京交函〔2025〕418号

北京市交通委员会关于丰台区花乡中部组团 城中村改造项目（西区）交通影响评价 审查意见的函

丰台区花乡中部组团城中村改造项目（西区）建设地块交通设施要

图则 1

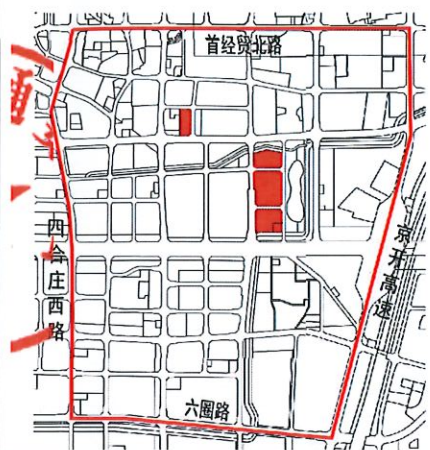
地块编号	用地性质	用地面积 (公顷)	容积率	机动车出入口 数量	机动车允许开口位置
FT00-1521-0006	机构养老设施用地	1.78	2.00	≤1	北侧/东侧
FT00-2405-0001	二类居住用地	2.35	2.50	≤2	东侧/南侧
FT00-2405-0002	二类居住用地	4.81	2.50	≤3	北侧/东侧/南侧
FT00-2405-0003	二类居住用地	2.65	2.50	≤2	北侧/东侧
FT00-2405-0004	托幼用地	0.40	0.80	≤1	东侧

同期实施的 交通设施	周边道路应按规划与建设地块同期实施，并完善相关道路交通工程设施。
内部道路	1. 各地块内部原则上应形成环路，双向组织交通路面宽度应不小于 6 米，单向组织交通路面宽度应不小于 5 米。 2. 内部道路应按照人车分离原则组织交通，确保机动车和行人交通组织安全顺畅。
机动车出入	1. 《北京城市总体规划（2016 年—2035 年）》明确新建居住区推广街区制，建设小街区、开敞式、有活力的社区。 2. 各地块机动车出入口原则上应设置在低等级道路上，机动车出入口数量和位置应符合《交通分析》和图中相关要求。 3. 各地块在城市支路上的开口位置不得设于道路交叉口渠化段，并满足与相邻交叉口道路红线交点距离要求：城市干路应不小于 50 米，支路应不小于 30 米。
人员出入口 及集散空间	托幼用地（FT00-2405-0004 地块）人行主要出入口应向校内退让，形成学校门前的交通缓冲场地和人行集散空间，保证学校师生进出安全和周边交通组织顺畅。
地下车库	1. 各地块应结合建筑布局、内部道路和内外部交通组织流线设置地下车库，地下车库机动车出入口数量和车道数量应符合《车库建筑设计规范》（JGJ 100-2015）的相关要求。 2. 各地下车库出入口之间净距应不小于 15 米，距离项目对外机动车出入口不小于 7.5 米。
停车位	1. 居住及配套公建的机动车停车位应符合《北京市居住公共服务设施配置指标》（京政发〔2015〕7 号）二类区相关要求，公共建筑的机动车停车位应符合《公共建筑机动车停车配建指标》（DB11/T 1813-2020）三类区相关要求，按照居住（商品房）不少于 1.2 辆/户、居住（保障房）不少于 1.0 辆/户、居住（公租房）不少于 0.6 辆/户、配套公建 65 辆/万平方米、托幼 2 辆/百师生、机构养老设施 70 车位/万平方米的指标进行配建。停车位应为普通自走式停车位，并按《电动汽车充电基础设施规划设计标准》（DB11/T 1455-2017）建设充电基础设施或预留安装条件。 2. 非机动车停车位应按照居住 2 辆/户、配套公建 150 辆/万平方米、托幼 2 辆/百师生的指标进行配建。

图则 2

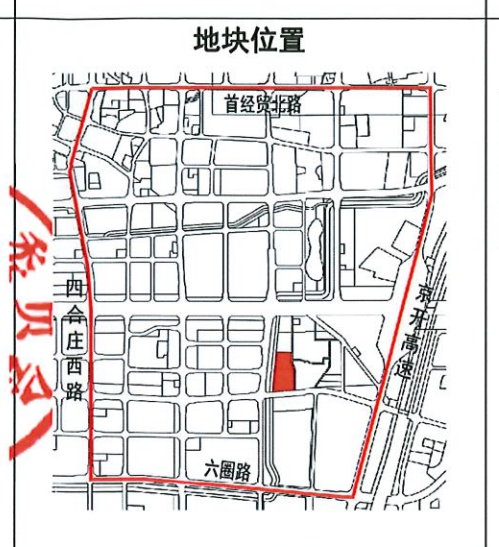
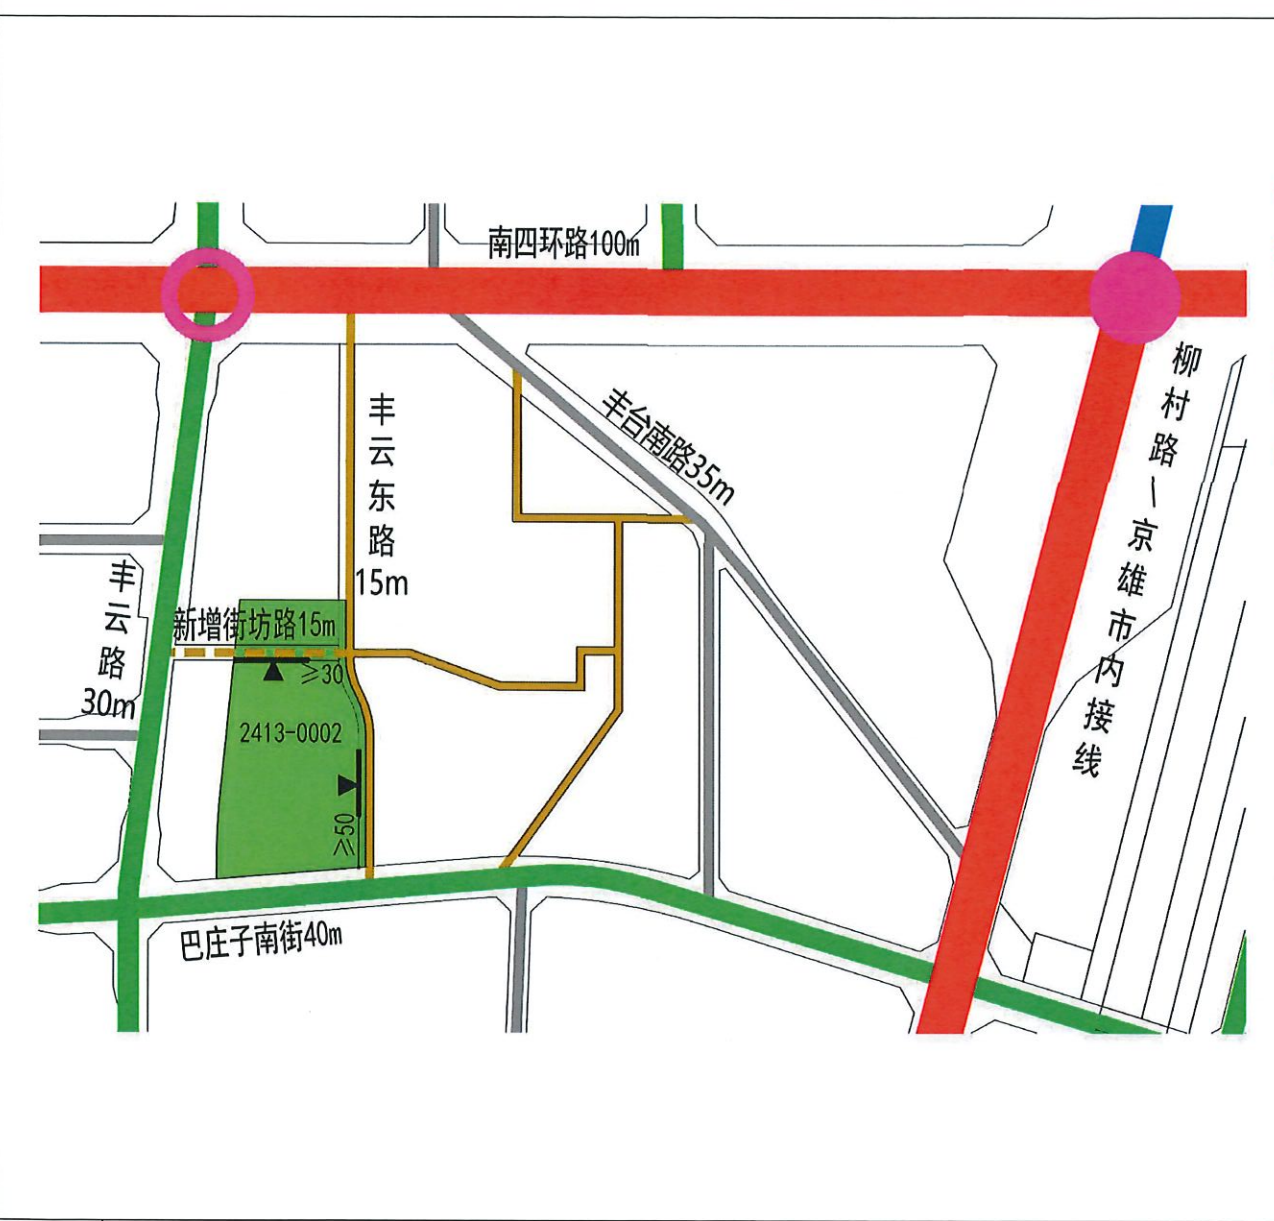
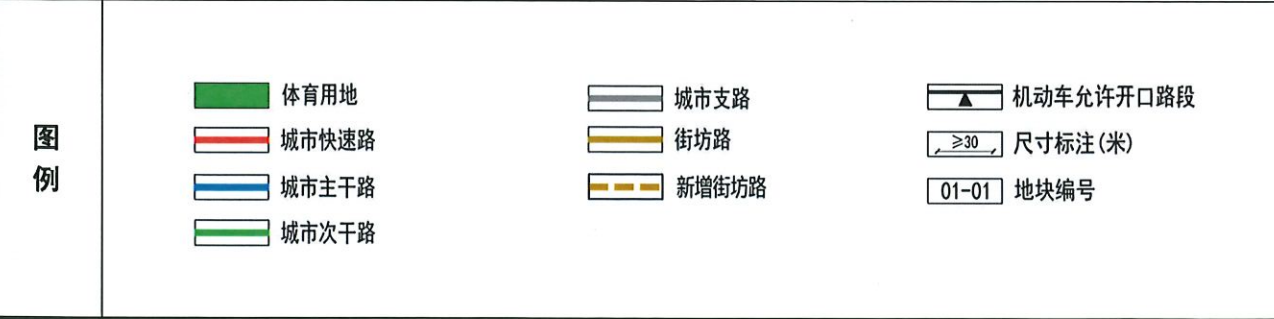
地块编号	用地性质	用地面积 (公顷)	容积率	机动车出入口 数量	机动车允许开口位置
FT00-2413-0002	体育用地	3.60	0.40	≤2	北侧/东侧

拓宽和 同期实施的 交通设施	1. FT00-2413-0002 地块内北部新增一条宽度不小于 15 米的東西向街坊路（丰云路-丰云东路）与东侧街坊路对正顺接，丰云东路（南四环-巴庄子南街）宽度应拓宽至 15 米，符合《关于在控规编制和实施中增设街坊路的相关规定》（京规自发〔2018〕73 号）的相关要求，与项目同期实施，完善相关道路交通工程设施，并对社会开放使用。 2. 周边道路应按规划与建设地块同期实施，并完善相关道路交通工程设施。
内部道路	1. 地块内部原则上应形成环路，双向组织交通路面宽度应不小于 6 米，单向组织交通路面宽度应不小于 5 米。 2. 内部道路应按照人车分离原则组织交通，确保机动车和行人交通组织安全顺畅。
机动车出入	1. 机动车出入口原则上应设置在低等级道路上，机动车出入口数量和位置应符合《交通分析》和图中相关要求。 2. 地块在城市支路和街坊路上的开口位置不得设于道路交叉口渠化段和道路弯曲段，并满足与相邻交叉口道路红线交点距离要求：城市干路应不小于 50 米，支路应不小于 30 米。
地下车库	1. 地块应结合建筑布局、内部道路和内外部交通组织流线设置地下车库，地下车库机动车出入口数量和车道数量应符合《车库建筑设计规范》（JGJ 100-2015）的相关要求。 2. 地下车库出入口之间净距应不小于 15 米，距离项目对外机动车出入口不小于 7.5 米。

停车位	1. 公共建筑的机动车停车位应符合《公共建筑机动车停车配建指标》（DB11/T 1813-2020）三类区相关要求，按照体育设施（体育场≥15000 座位，体育馆≥3000 座位）2-3 辆/百座、体育设施（体育场<15000 座位，体育馆<3000 座位）5-6 辆/百座的指标进行配建。停车位应为普通自走式停车位，并按《电动汽车充电基础设施规划设计标准》（DB11/T 1455-2017）建设充电基础设施或预留安装条件。 2. 非机动车停车位应按照体育设施 20 辆/百座的指标进行配建。
-----	--
